Bague de glissement „Z“ pour protecteurs disponibles en variantes ST/STC/SD/SC et PG

Utilisation de bagues de glissement „Z“ (rouge/vert) pour protecteurs disponibles en combinaison avec différents types de tubes profilés

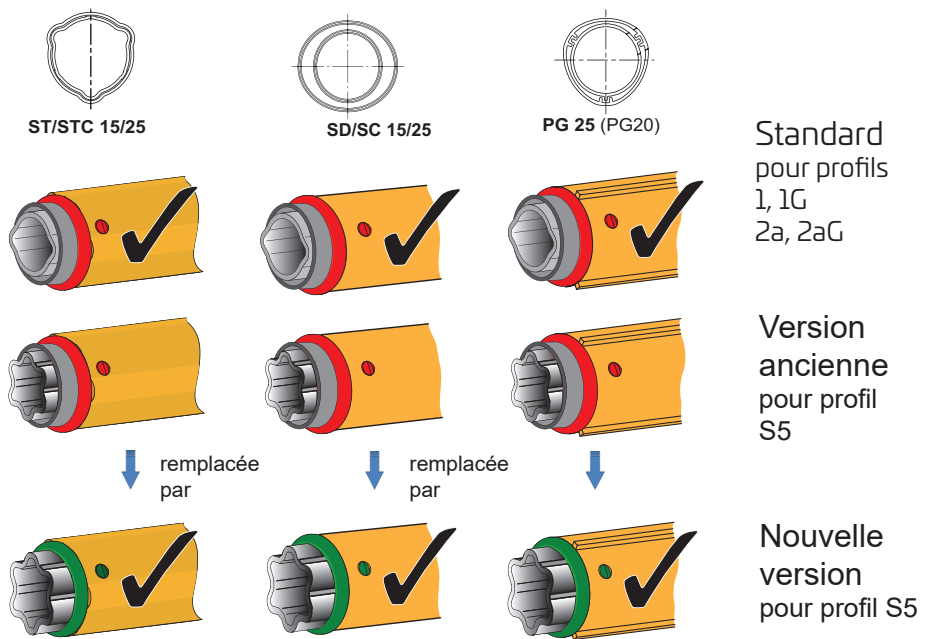
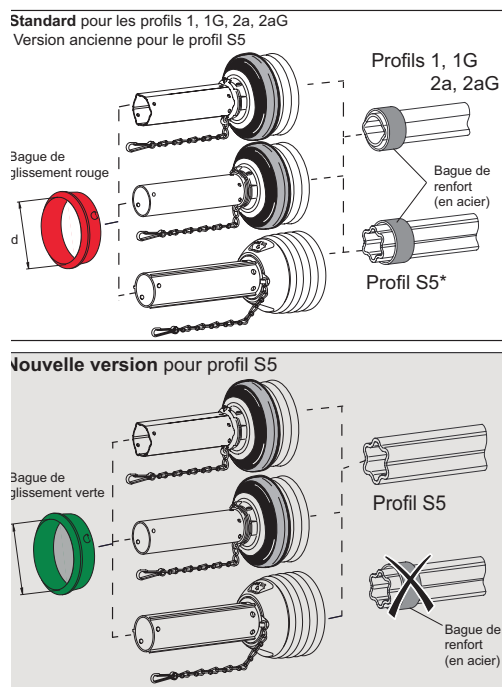
Toutes les bagues de glissement rouges „Z“, destinées aux profils 1, 1G, 2a, 2aG et S5, nécessitent une bague de renfort supplémentaire sur le tube profilé. Pour le montage de la bague de renfort sur le tube profilé S5, il fallait partiellement repasser ce dernier au tour sur une longueur de 57,7 mm.

Quant aux nouvelles bagues de glissement vertes „Z“, elles viennent maintenant s'appuyer directement sur le tube profilé S5. La bague de renfort et le repassage au tour des tubes profilés ne sont donc plus nécessaires.
